Dringende Sicherheitsinformation

MNA-240 ENC – Aktualisierung der Installationsanweisungen

Teilenummer und Revision finden Sie auf dem Produktetikett:

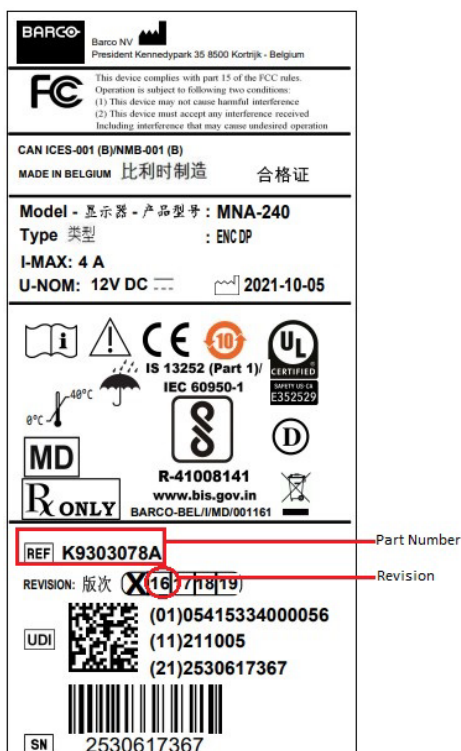
Betroffene Produkte und wie man sie identifiziert:

Teilenummer	Modell-Name
K9303078A	MNA-240 ENC DP
K9303097A	MNA-240 ENC DP MQ
K9303099A	MNA-240 ENC DP OL
